Title/Titre: GASKET / JOINT	Solicitation No – N° de l'invitation W8482-207267/A Amendment #3, 24/01/2020
Date of Solicitation – Date de l'invitation 07/11/2019	
Address Enquiries to – Adresser toutes questions à Sonja McFadyen Sonja.McFadyen2@forces.gc.ca A/D Mar P 4-3-4	
Telephone No. – N° de téléphone	FAX No – N° de fax
Destination Specified Herein / Précisé dans le présentes

La modification n° 003 vise à répondre aux questions soulevées par les soumissionnaires et changer la date de fermeture de l'invitation.:

Figure 2-2 Guide Pin Hole Detail
Figure 2-2 Dessin de détail de trou de tige de guidage

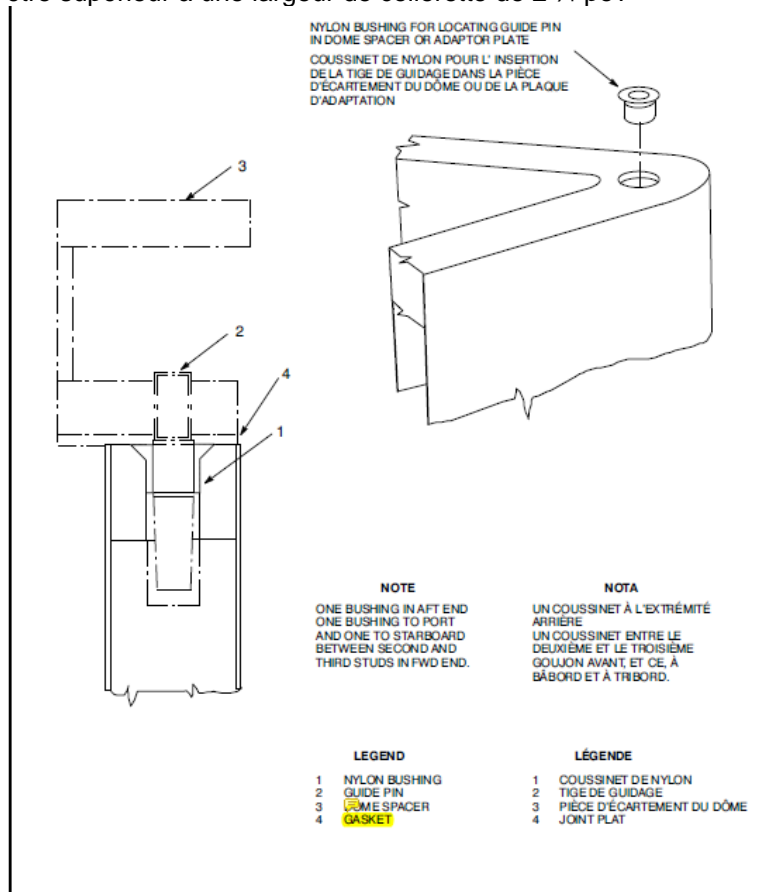
Dans la section A-A du dessin 8458990-1, la dimension suivante est indiquée comme étant un diamètre : 1,281 + 0,030 po/- 0 po. Cette dimension est plus grande que la largeur (2,125 po) de la bride. De plus, nous n'avons aucune idée à quoi cela correspond. Veuillez donner des précisions et au besoin nous fournir un dessin illustrant cette pièce ayant un diamètre de 1,281 po.

Ne vous préoccupez pas des détails de ce dessin. Tout ce dont nous avons besoin, c'est que le joint d'étanchéité comporte trois trous qui laisseront passer les tiges-guides coniques de 3 po. Les trois tiges-guides sont insérées dans des coussinets de nylon sur la collerette de dôme (la section A-A montre l'alésage du coussinet) pendant la fabrication. Voir le croquis de la pièce jointe. Le commentaire ci-dessus concernant les diamètres n'est pas clair. Comment un diamètre de chanfrein de 1 9/32 po peut-il être supérieur à une largeur de collerette de 2 ¼ po?
